大型トラックスペアタイヤキャリアのリコールについて（2018年4月27日：届出対象車両更新）

リコール届出番号4244

改善箇所説明図

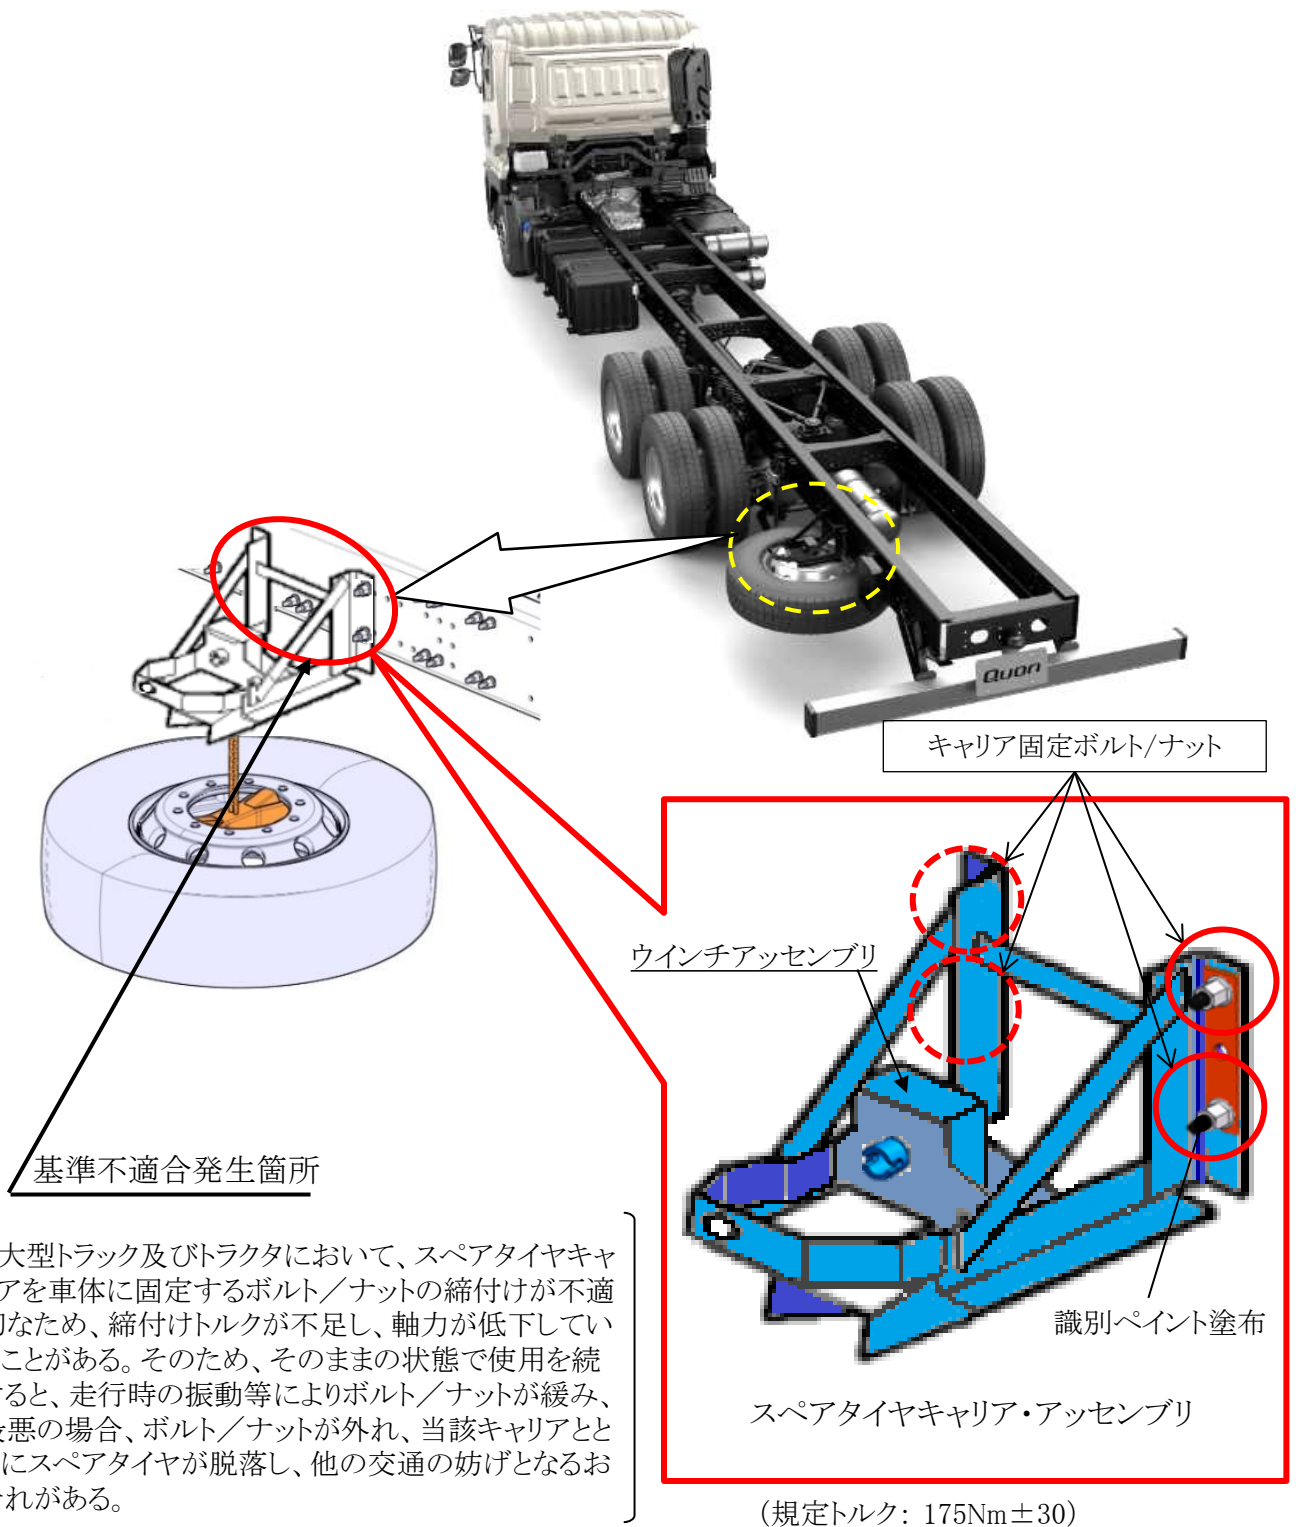
大型トラック及びトラクタにおいて、スペアタイヤキャリアを車体に固定するボルト/ナットの締付けが不適切なため、締付けトルクが不足し、軸力が低下していることがある。そのため、そのままの状態で使用を続けると、走行時の振動等によりボルト/ナットが緩み、最悪の場合、ボルト/ナットが外れ、当該キャリアとともにスペアタイヤが脱落し、他の交通の妨げとなるおそれがある。

全車両、当該キャリアの固定ボルト/ナットを点検し、規定トルクで締付ける。

注： は措置（規定トルクで締付け）する部品を示す。

識別： キャリア固定ナット頭部に白色または黄色のペイントを塗布する。
